女川原子力発電所2号炉に関する 審査の概要

原子力規制庁
令和2年3月23日

女川原子力発電所2号炉に関する審査の概要

【F-6断層~F-9断層に関する評価の見直し】

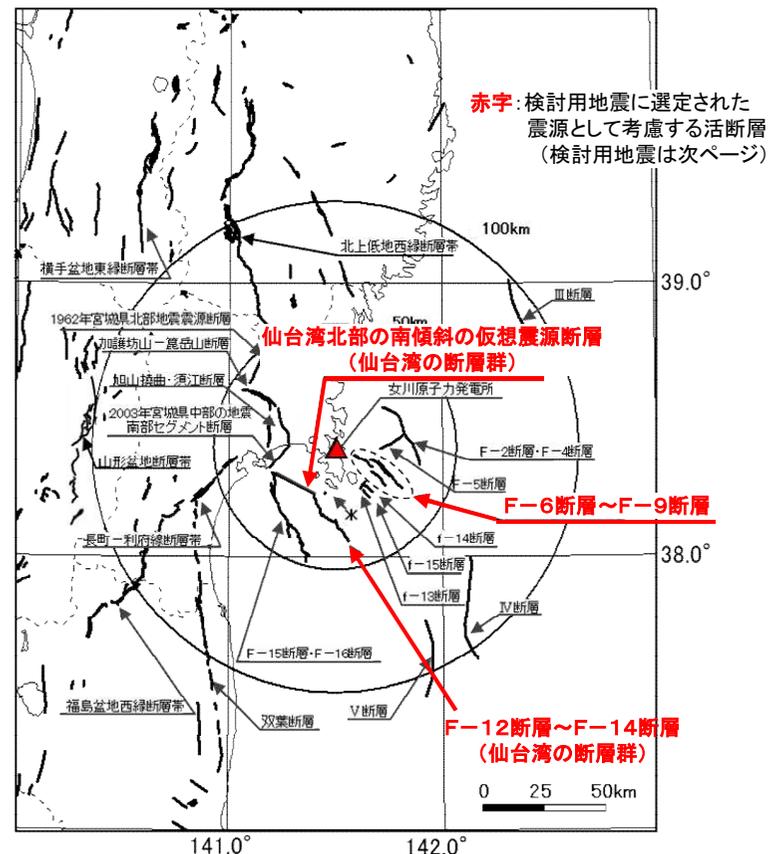
- 産業技術総合研究所発行の地質図、地質調査所編(1992)、地震調査研究推進本部(2006)、今泉ほか編(2018)等の文献調査を含む調査結果に基づき、震源として考慮する活断層として右図の通り抽出し、活断層の位置、形状等々を評価した。
- F-6断層~F-9断層については、申請時は断層長さを約22kmとしていたが、規制委員会の指摘を踏まえ、追加調査(音波探査及び海底地形調査等)を実施し、その位置(端部)を見直し、断層長さを約23.7kmと評価を見直した。

第4条 耐震設計方針 (地下水位低下設備の効果を検討した地下水位の設定)

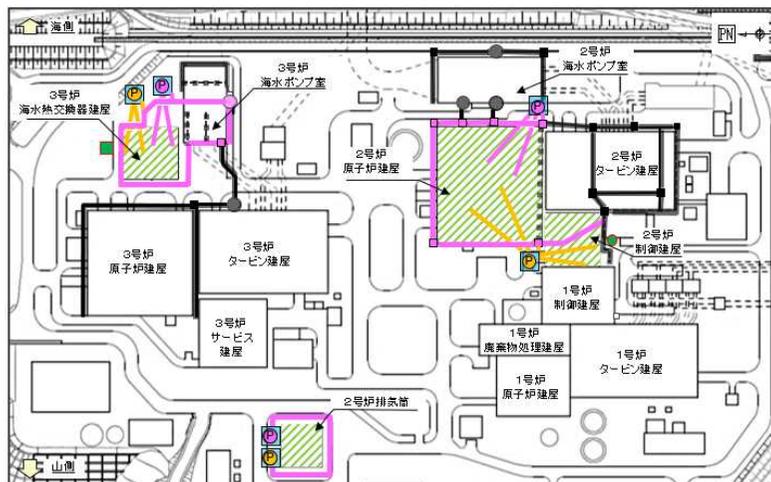
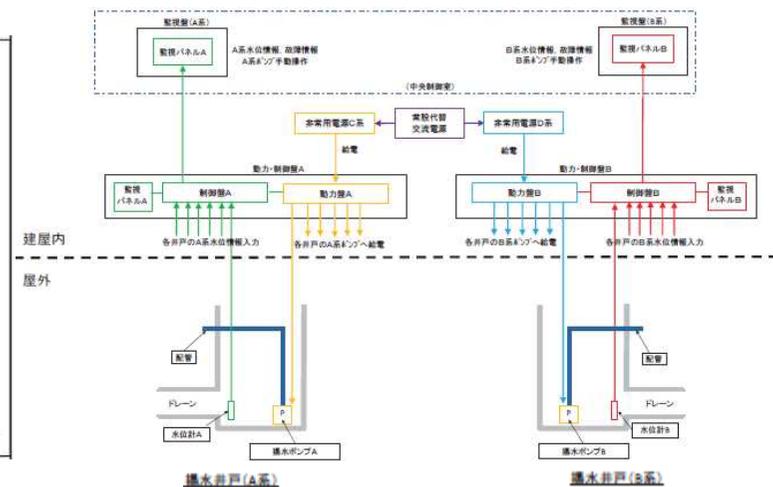
申請者の説明

- 本発電所に特有な事象として、防潮堤下部を地盤改良することで敷地から海への地下水の流下がせき止められるため、地下水位が地表付近まで上昇する可能性があることを考慮
- 地下水位低下設備により一定の範囲に保持される地下水位を前提として、建屋の範囲だけではなく、敷地広範囲の設計用地下水位を適切に設定することで、建屋・構築物の設計及びその水位に基づく液状化評価を実施し、地盤変状が生じた場合においても機能が保持できる設計とする方針

規制委員会の指摘

- 地下水位低下設備は供用期間全てにおいて機能を有している必要があり、地下水位低下設備が機能喪失した場合には、重要安全施設等に影響を及ぼすことから、耐震性を含めた信頼性確保の考え方

申請者の説明

- 基準地震動に対して機能維持する設計
- 設置許可基準規則第12条第2項に規定する多重性又は多様性及び独立性の確保
- 全交流動力電源の喪失を想定し、常設代替交流電源設備からの電源供給が可能な設計
- 地下水位低下設備の機能喪失への対応として、可搬型設備等を確保するとともに、当該設備に対する運転上の制限(LCO)及びLCOを満足してない場合に要求される措置等を含めた運転管理における手順及び体制の整備

<確認結果>

地下水位低下設備について、適切に信頼性を確保した上で、その効果を考慮し設計用地下水位を設定する方針であることを確認

第5条 耐津波設計方針 (復旧・改修工事計画が入力津波の評価に与える影響)

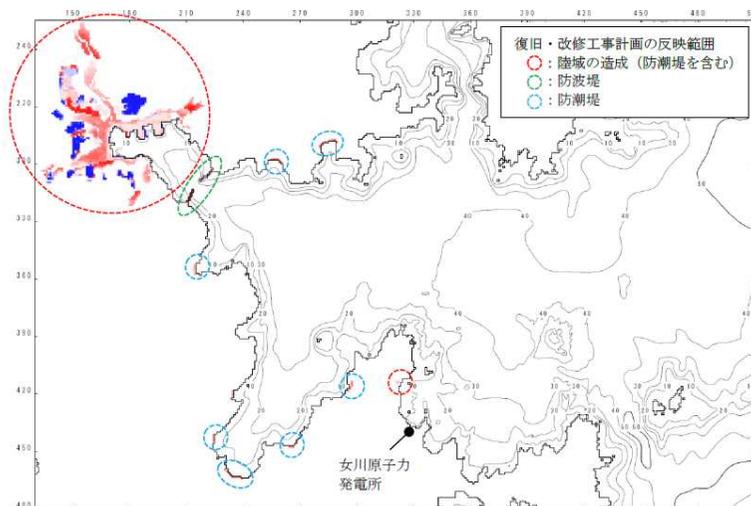
申請者の説明

- 入力津波の評価について、2011年東北地方太平洋沖地震後の女川町等の復旧・改修工事計画を地形データに反映しない方針

規制委員会の指摘

- 復旧・改修工事計画の完了前及び完了後のいずれにおいても保守的な入力津波を採用することが必要

<確認結果>

- 復旧・改修工事計画の反映前後の評価結果を比較した上で、双方の評価結果から保守的な入力津波を採用
 - 上昇側の入力津波に与える影響なし
 - 下降側の入力津波は、復旧・改修工事計画を反映しない評価結果より最低水位は低くなるため、復旧・改修工事計画の反映後の入力津波に変更

第5条 耐津波設計方針(防潮壁の構造成立性)

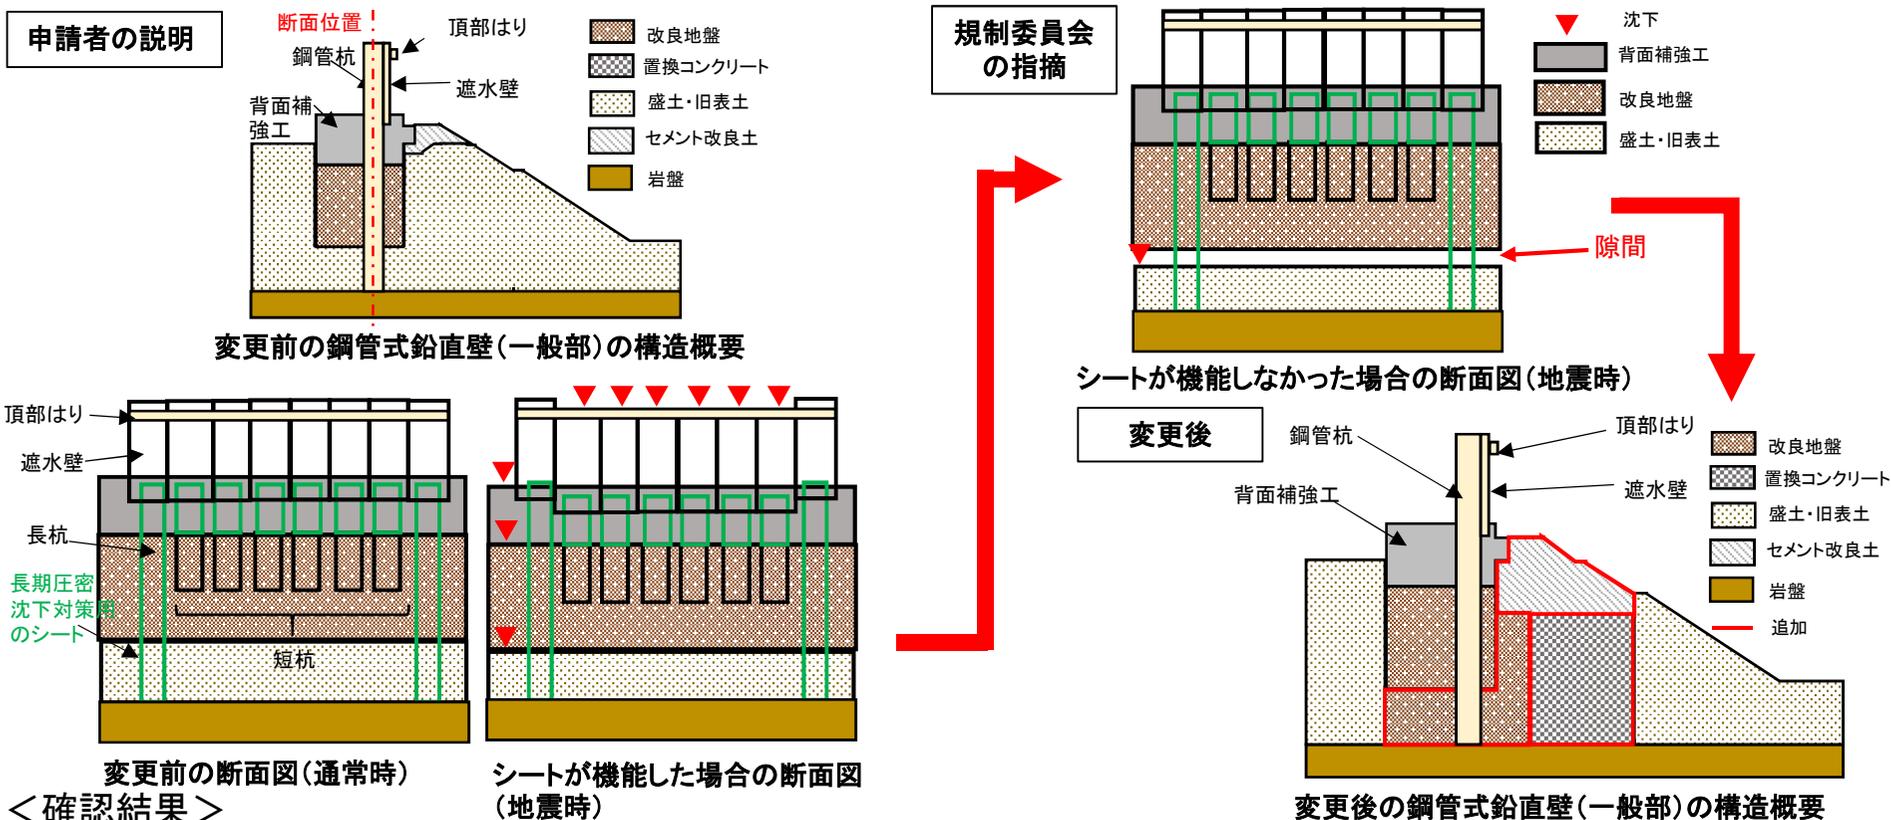
申請者の説明

- ・ 長杭は岩盤に支持させ、岩盤上の盛土・旧表土の上部に改良地盤及び背面補強工を設置することで短杭及び遮水壁を支持
- ・ 鋼管杭の周囲に粘性土の長期圧密沈下対策用のシートを施工し、そのすべり性能を利用して背面補強工及び改良地盤を盛土・旧表土の不等沈下に追従させることで止水性を確保

規制委員会の指摘

- ・ 地震時(短期)の盛土・旧表土の不等沈下に対して、用途の異なるシートのすべり性能が機能しなければ、背面補強工及び改良地盤が沈下せず、地中に隙間ができ、止水性を喪失する可能性がある
- ・ 試験等に基づきシートの地震時におけるすべり性能を検証することが必要

- <確認結果>
- ・ 以下の構造に抜本的に改善することにより、構造成立性を確認
 - 地震時の不等沈下対策として岩盤上の盛土・旧表土を地盤改良
 - 支持地盤のすべり安定性を確保するため、鋼管式遮水壁の海側前面に置換コンクリートを設置

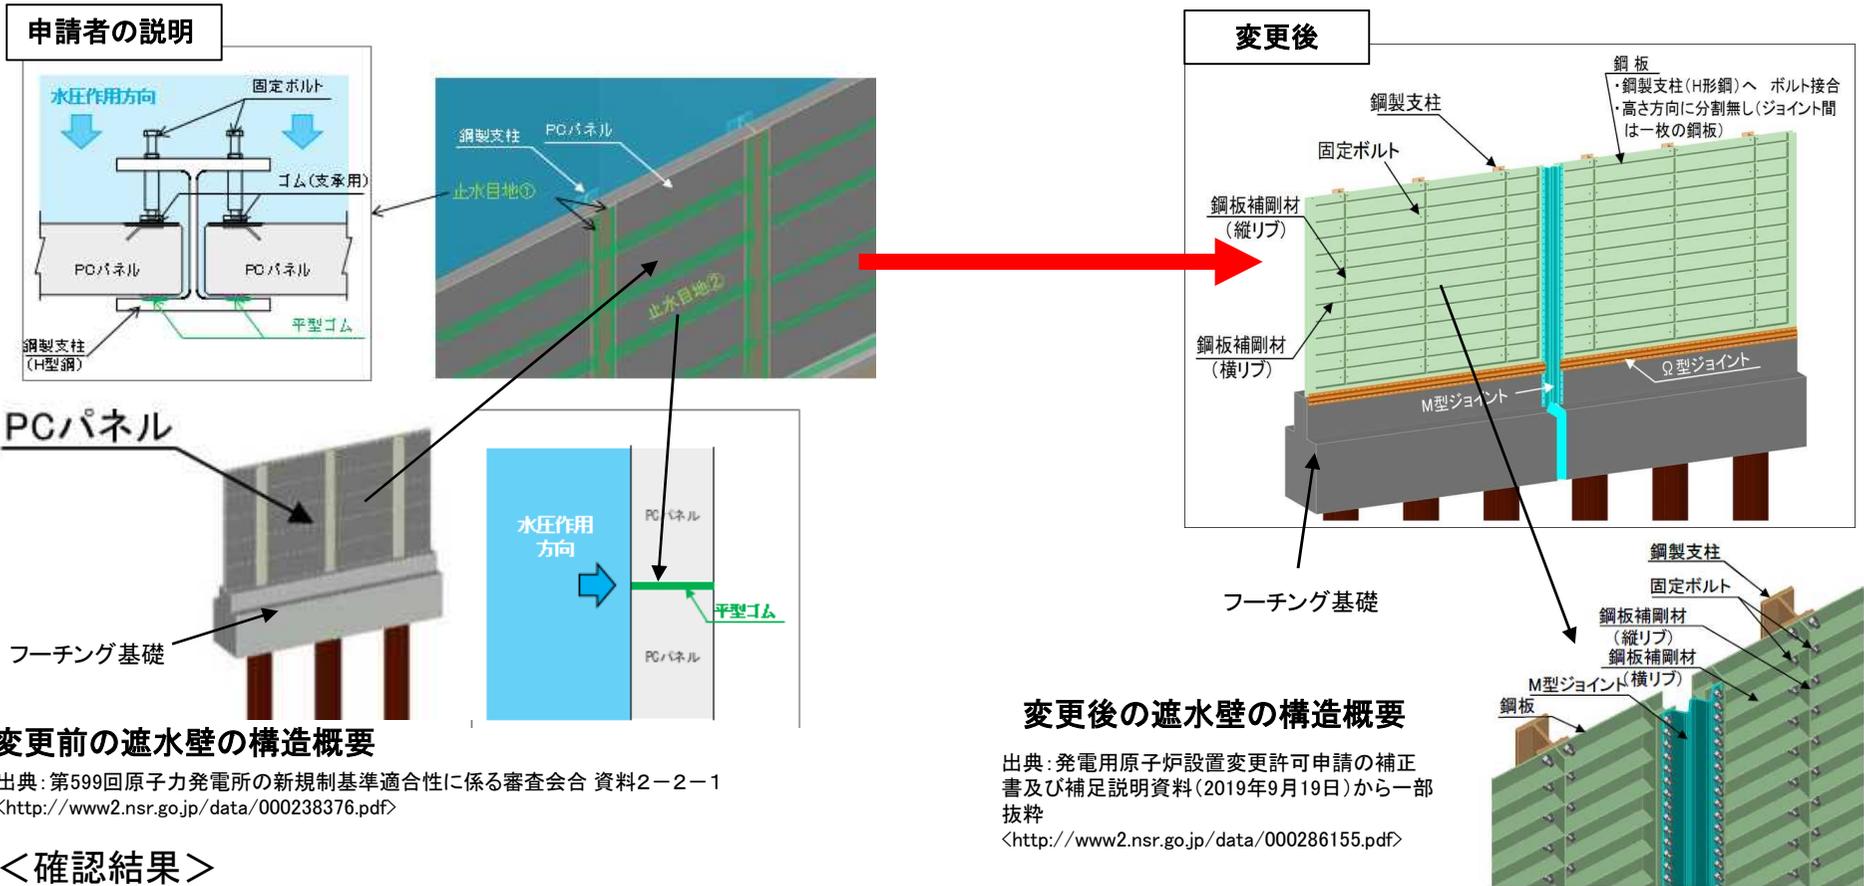
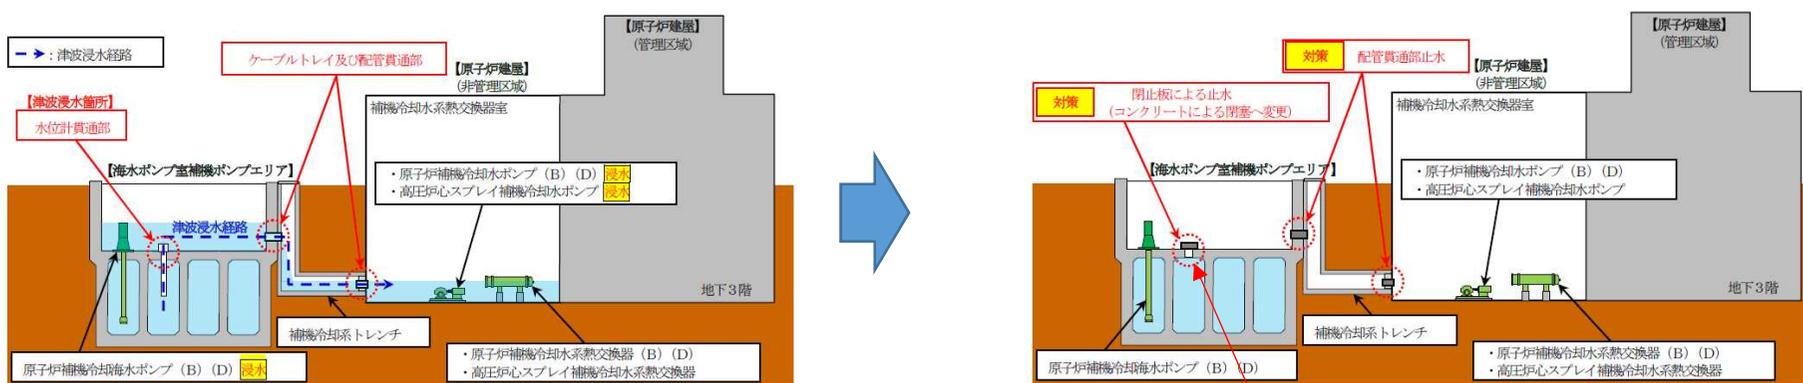
申請者の説明

- ・ フーチング基礎に設置したH型の鋼製支柱間にプレキャストコンクリート(以下「PC」という。)パネルを多層に分割してはめ込む構造
- ・ PCパネルと鋼製支柱の間及びPCパネル間に止水性を兼ねたゴム支承(止水目地)を設置し、ゴム支承に変位追従性も期待

規制委員会の指摘

- ・ 止水性、支持性、変位追従性を同時に担うゴム支承の採用は審査実績がないこと、かつ、適用できる規格基準がないことから、構造及び設計の成立性について振動試験等で確認が必要

<確認結果>

- ・ 以下の審査実績のある構造に抜本的に改善することにより、構造及び設計の成立性を確認
 - PCパネル遮水壁とゴム支承を取りやめ、鋼製遮水壁を支柱にボルトで接合
 - 遮水壁間の構造上の継ぎ手部には、止水性及び変位追従性に実績のある止水ゴムを設置
